Van
Projectbureau Zeeweringen

Kenmerk
K-PZDT-M-08046-ken

Handhaven oostelijke loswal Schelphoek (dijkpaal 75)

Foto 6: Gat tussen 2 caissons op asfaltplateau

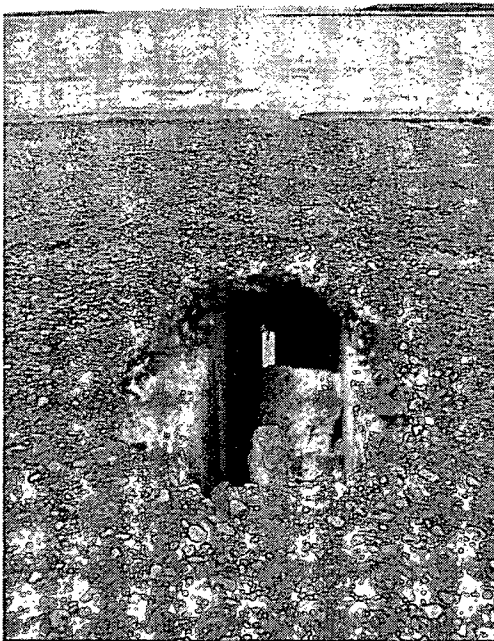
Op de oostelijke loswal is op één plaats tussen 2 caissons een gat in het asfaltplateau aanwezig (foto 6). Hier is te zien dat het onderliggende vulmateriaal (grond en stenen) is geërodeerd.

Aanbevolen wordt de loswal als volgt te renoveren:

1. Asfalt boven alle aansluitingen tussen de caissons opbreken. In totaal zijn er 5 aansluitingen (zie figuur 1);
2. Ruimtes tussen de caissons aan de voorkant (Oosterscheldekant) over een lengte van enige meters leegmaken of opschonen indien reeds sprake is van erosie;
3. Ruimtes opvullen met stortsteen en die vol-en-zat penetreren;
4. Reparaties afdekken met asfalt zodat weer een doorgaand asfaltplateau aanwezig is.
